Energetische Baubegleitung

Bericht über stichprobenhafte Kontrollen der Planung und Ausführung energiesparender Maßnahmen

Objekt	Musterhaus: Sanierung in Schritten - MFH
	Musterstraße 3 99423 Weimar
Aktenzeichen:	654321
Auftraggeber	Mustermann
	Musterstraße 1 99425 Weimar
Berater	Peter Mustermann
	Muster & Co. KG Musterstraße 1 99423 Weimar
Beraternummer:	123456
	nur gültig mit Unterschrift

1.3 Kellerdecke, unterseitig dämmen

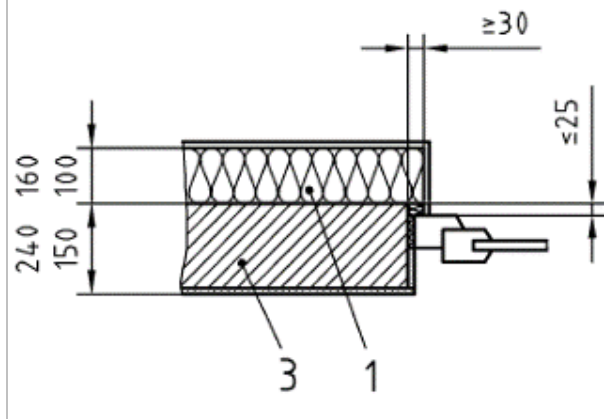
Planung			erfüllt
Datum	Status	Notiz	Anhang
1.2.2019	✓	Planungsunterlagen geprüft, Detail erfüllt Anforderungen	
Material			erfüllt
Datum	Status	Notiz	Anhang
28.3.2019	✓	Material einwandfrei geliefert; WLG gem. Ü-Schild in Übereinstimmung mit der Planung	
Einbau			erfüllt
Datum	Status	Notiz	Anhang
5.3.2019	✗	noch nicht alle Räume fertiggestellt bzw. prüffähig	
8.3.2019	✓	einwandfrei verarbeitet, wärmebrückenfrei angebunden; Rohre überdämmt	
Übergabe			erfüllt
Datum	Status	Notiz	Anhang
12.4.2019	✓	Übergabeprotokoll

gequetschtes Kompriband mit Lücken
Aufnahmedatum:22.3.2019

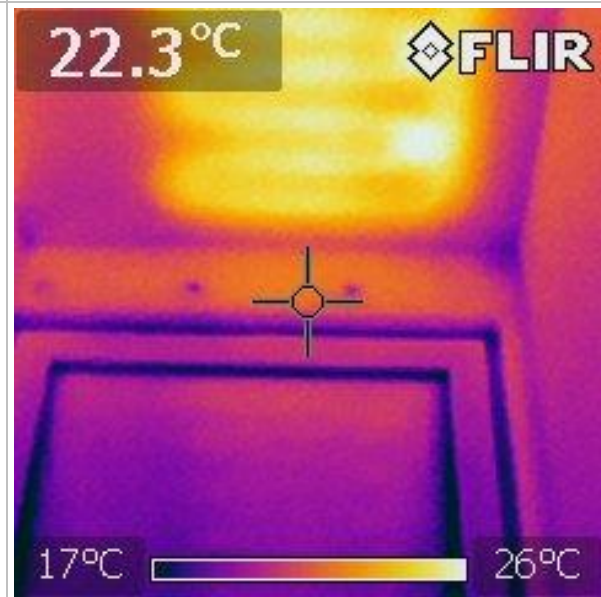
13.3.2019	✓	Fenster fachgerecht zwischengelagert im Keller	
Einbau			erfüllt
Datum	Status	Notiz	Anhang
22.3.2019	☑	Lücken und Hohlräume müssen noch verschlossen werden

29.3.2019	✓	Lücken und Hohlräume wurden fachgerecht verschlossen.	
Funktion			erfüllt
Datum	Status	Notiz	Anhang
22.3.2019	☑	Nacharbeit erforderlich: Einstellung

<p>Fehlstelle Speicheranschluss (o. und u.) Aufnahmedatum: 19.3.2019</p>	<p>Verteilerkasten vor luftdichtem Verschluss Aufnahmedatum: 6.6.2019</p>

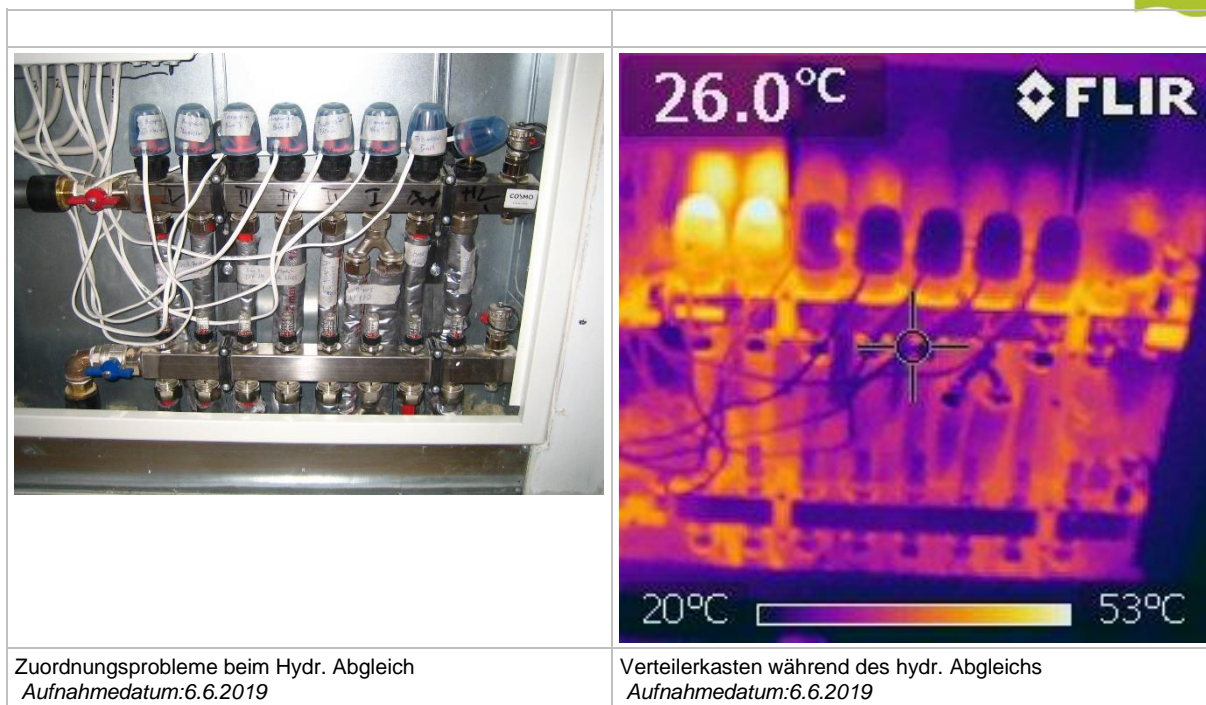
19.3.2019	☑	Während der Dämmarbeiten des Leitungsschachtes im 1. OG im Raum 3.11 ist Dämmmaterial im Kellergeschoss ausgetreten. Es ist davon auszugehen, dass die Deckenebene vom 1. OG zum EG nicht fachgerecht durch die Fa. geschlossen wurde und es somit zu diesem Austritt des Materials im KG kam.

19.3.2019	✓	Aussage Fa. X: der Leitungsschacht im Bereich des 1. OG ist trotzdem vollständig verfüllt.	
21.3.2019	☑	kleinere Lücken in der Dämmung	
Funktion			erfüllt
Datum	Status	Notiz	Anhang

2.4.2019	✓	Hydraulischer Abgleich nach dem Verfahren B durchgeführt	
Übergabe			erfüllt
Datum	Status	Notiz	Anhang
12.4.2019	✓	Anlage übergeben
